Ve2101R2_4972-00149

ヘリウムリークディテクタ外部校正リーク用カットバルブ変更のお知らせ

981-9361 ASL25V ヘリウム校正リーク (NW25バルブ付き)

新旧外観図比較

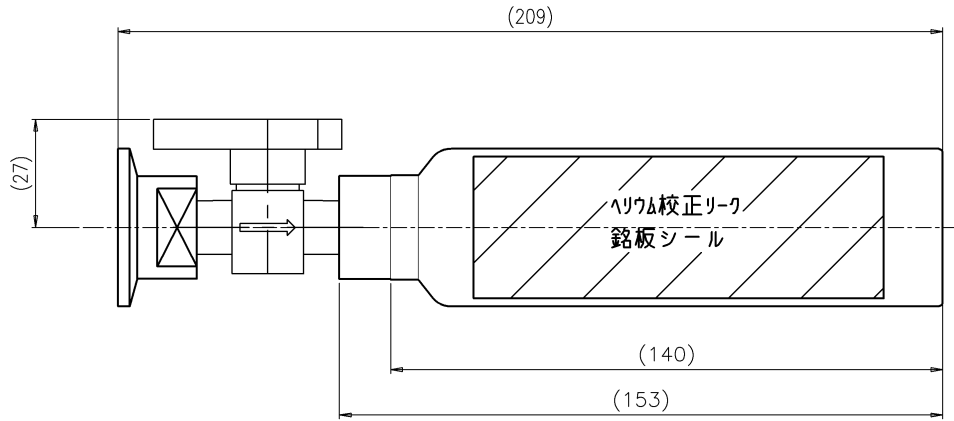
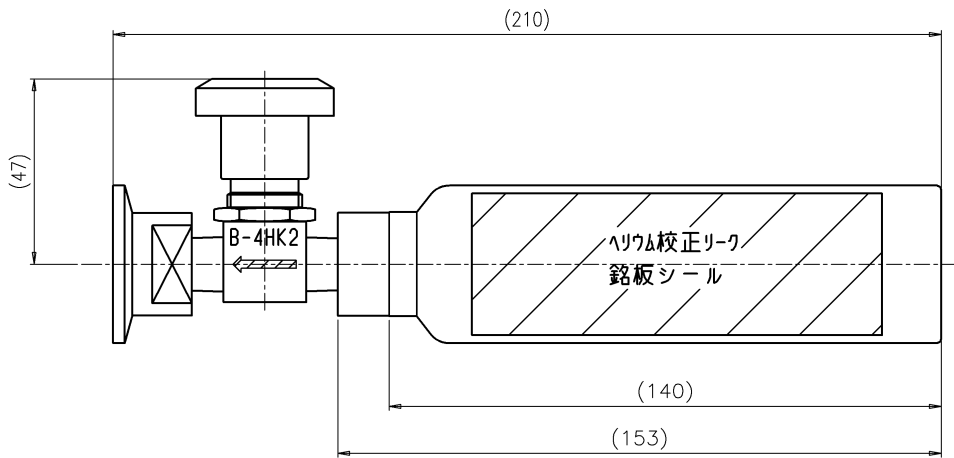
新（変更後）	旧（変更前）
型名	B-4P4T2	B-4HK2
品名	プラグバルブ	ベローズバルブ
ハンドル	90°開閉バーハンドル	丸ハンドル

- 外観寸法及びハンドル形状、ハンドル操作が異なります。
